Commissie Oostwestverbindingen  
[oostwestnoord@xs4all.nl](mailto:oostwestnoord@xs4all.nl)  
 Nieuwsbrief 35, 10 maart 2008

## **Bouwvergunning ingetrokken**

*Fragment van de omgevingskaart van de viaducten over de NLW van 21 februari 2008. Straatnamen zijn toegevoegd. De kaart ligt ter visie op het stadsdeelkantoor tot 15 april 2008.*

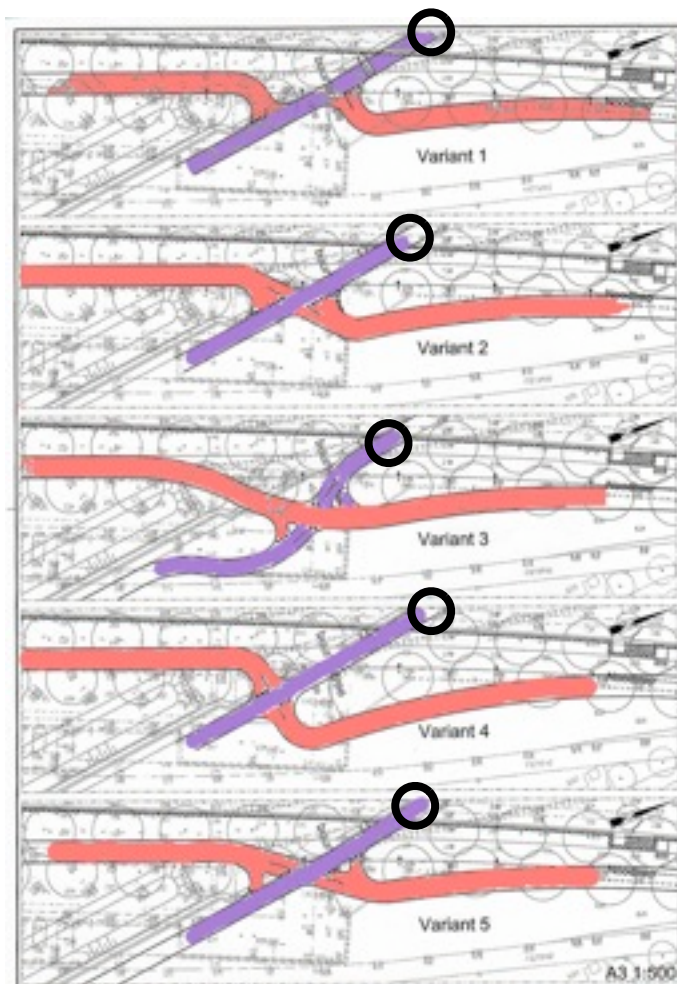
Op bladzij 3 (hiernaast) vindt u een fragment van de omgevingskaart die in het vrijstellingsdossier ligt. Als u de omgeving niet herkent, wij ook niet. En als u de cijfers niet kunt lezen, op de originele kaart kan het ook niet. We zullen dus om verduidelijking vragen, want de hoogten zijn belangrijk en ook de ruimte voor aansluitingen op het bestaande net van wegen en fietspaden.

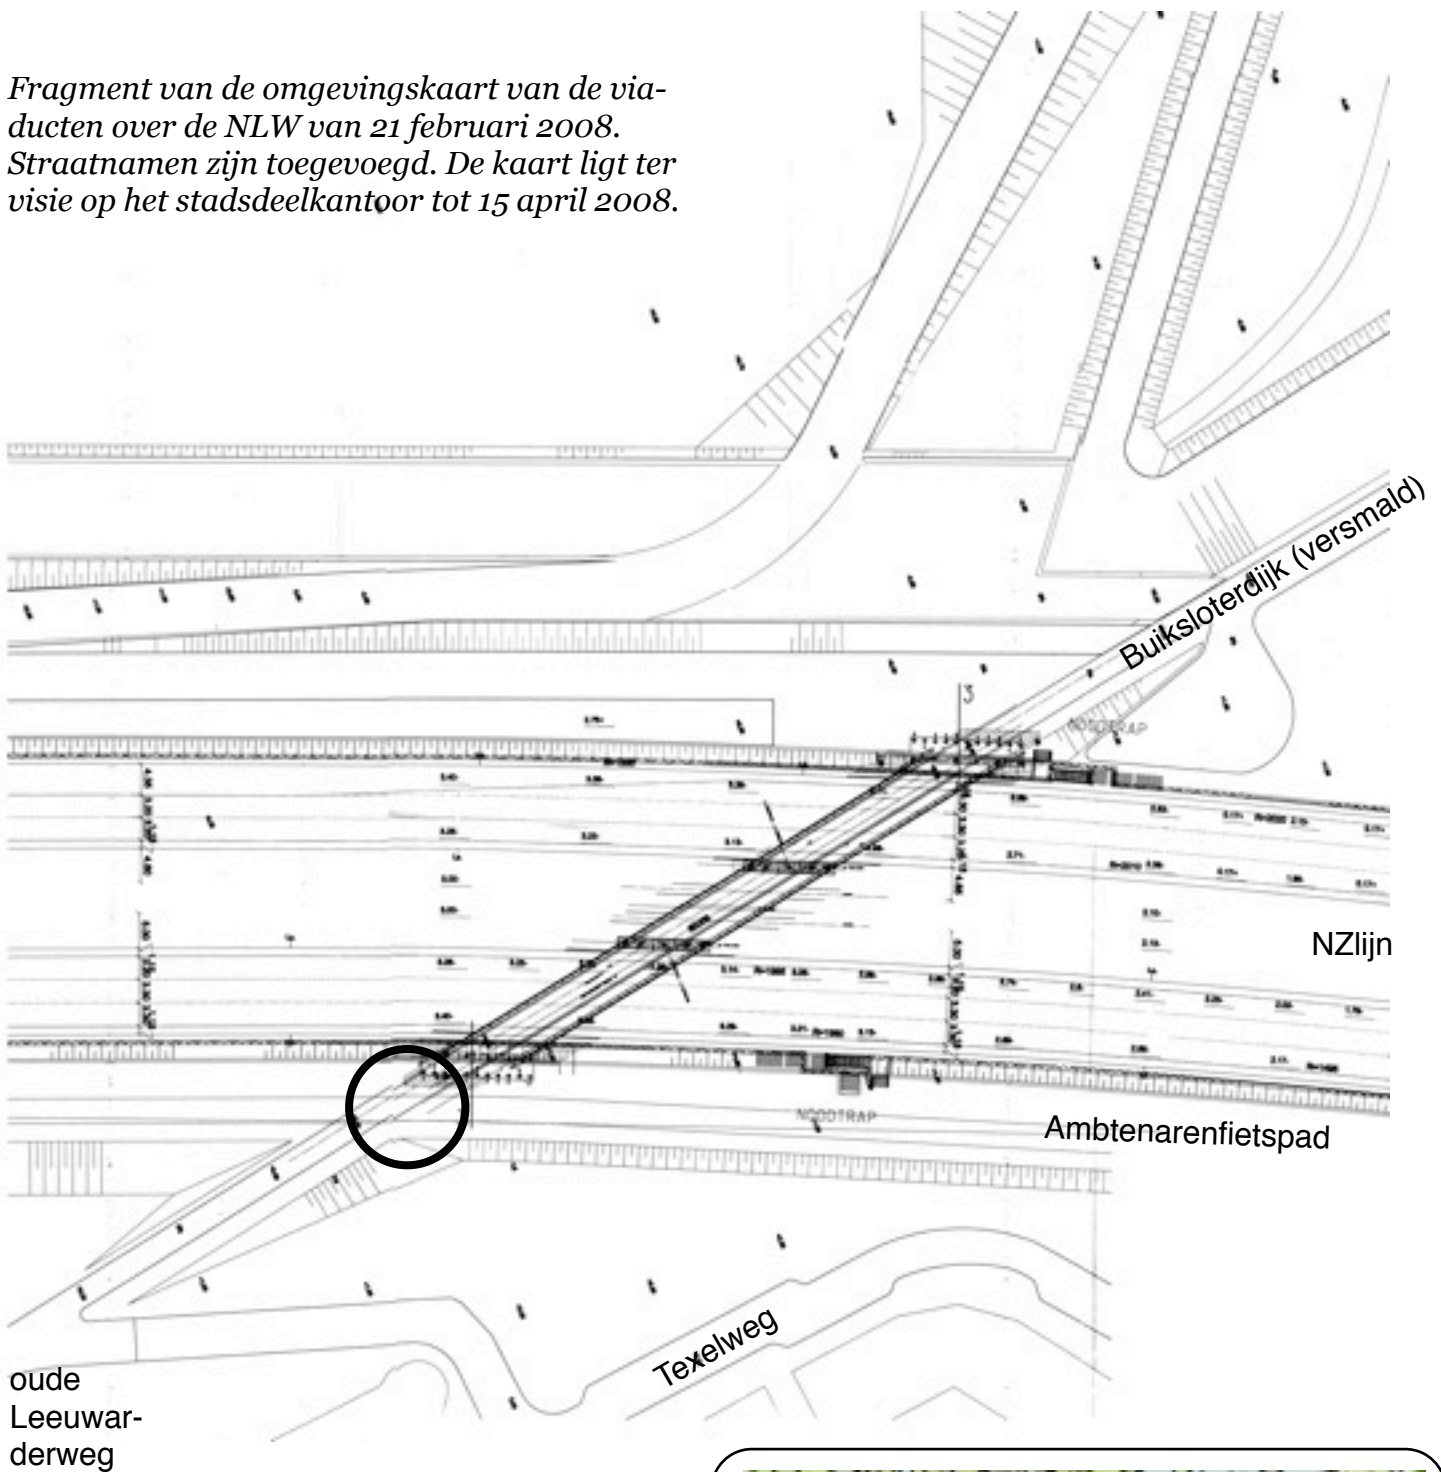
We hebben de Fietzersbond om advies gevraagd. Die noemt variant 3 gevaarlijk onoverzichtelijk. Dat is echter de enige variant die voorrang geeft aan het doorgaande ambtenarenfietspad. Het stadsdeel heeft een voorlopige voorkeur voor variant 1. Op de omgevingschets is van deze varianten nog niets te zien. Wij vragen ons af of er genoeg ruimte is en hoe de hoogteverschillen overbrugd worden. Volgens de parkontwerpers ligt het ambtenarenfietspad op 3,5m +NAP. De aanlanding van de 'lange brug' is volgens de bouwaanvraag 3,72m +NAP. De kruising ligt bij de vijf varianten op 2m +NAP. Aan de Klankbordgroep is een duidelijke omgevingstekening toegezegd.
